**BOLETIN  
DE SERVICIO**

**BS 016 234**

FECHA	GRUPO	NRO.	VERSIÓN	PÁGINAS
14-05-2025	234	BS 016 234	1	3
<b>ASUNTO</b>	Rotura de fajas y bases del tanque de combustible			<b>TIPO</b>
				Correctivo
<b>CHASIS INVOLUCRADOS</b>	<b>MODELO</b>	<b>VERSIÓN</b>	<b>DESDE</b>	<b>HASTA</b>
Todos	DFH4250C2	KX520	may. 2025	-

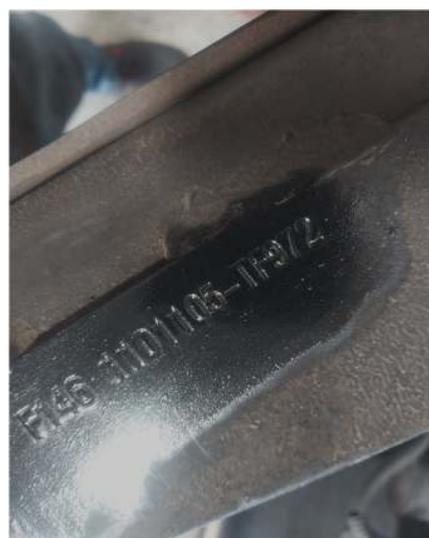
En los vehículos Dongfeng, modelo KX520, se estado presentado el desprendimiento de la faja del tanque de combustible.

El motivo de este desprendimiento, se debe a la perdida de ajuste de la faja del tanque de combustible, ocasionando la rotura en esta.

1. Verificar en cada inspección diaria, si las fajas de los dos (02) tanques de combustible presentan desajuste. Si están desajustadas, proceder a apretarlas con el torque indicado.
2. Verificar el apriete de las fajas de los dos (02) tanques de combustible, con el torque indicado en cada rutina básica (10.000 Km / 200 horas / 3 meses) y colocar la arandela de presión y contratueras en cada faja.

*Antes de ajustar la(s) faja(s) al par especificado, se deberá utilizar trabador de rosca.*

Par de apriete (Nm)
Fajas tanque de combustible grande: 800 litros (lado del conductor)	110
Fajas tanque de combustible pequeño: 200 litros (lado del acompañante)	60

3. Reemplazar la(s) faja(s), de ocurrir el desprendimiento u observar rotura en la inspección diaria o básica.

*Antes de apretar la(s) faja(s) reemplazadas al par especificado, se deberá utilizar trabador de rosca.*
